**Nota van Zienswijzen en Ambtshalve wijzigingen
bestemmingsplan 'Herziening 't Sittert, Sint Odiliënberg'**

gemeente roerdalen

8 april 2019

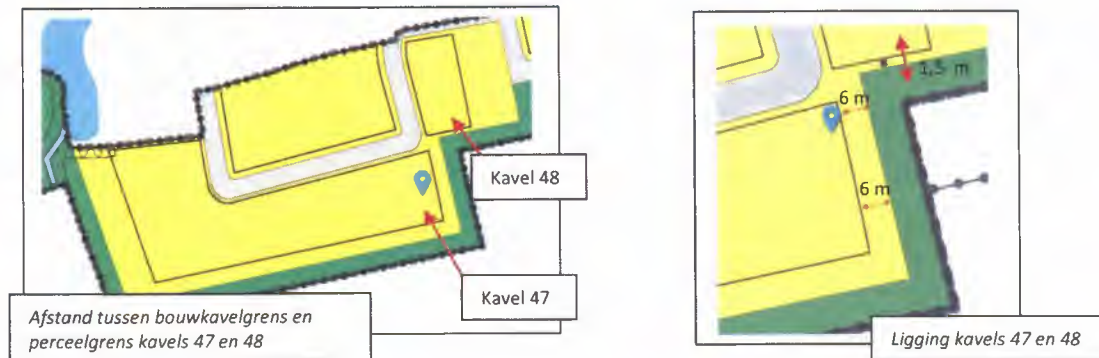
5. Wat gaat de gemeente doen om de verkeersoverlast op de smalle Reutjesweg te voorkomen? Is de gemeente zich er van bewust dat het vanuit verkeerskundig oogpunt heel druk gaat worden op de Reutjesweg? Een optie is het instellen van eenrichtingsverkeer waarbij het verkeer uitsluitend via de Reutjesweg het plangebied in kan maar niet er uit.

De verkeerskundige impact van het bouwplan heeft plaatsgevonden bij het ontwerpen van het oorspronkelijke bouwplan en het opstellen van het bijbehorende bestemmingsplan 't Sittert'. De verkeerskundige impact staat bij het voorliggende bestemmingsplan derhalve niet meer ter discussie. Mocht in de toekomst sprake zijn van onevenredige verkeersoverlast dan kan altijd overwogen worden om verkeersmaatregelen te treffen.
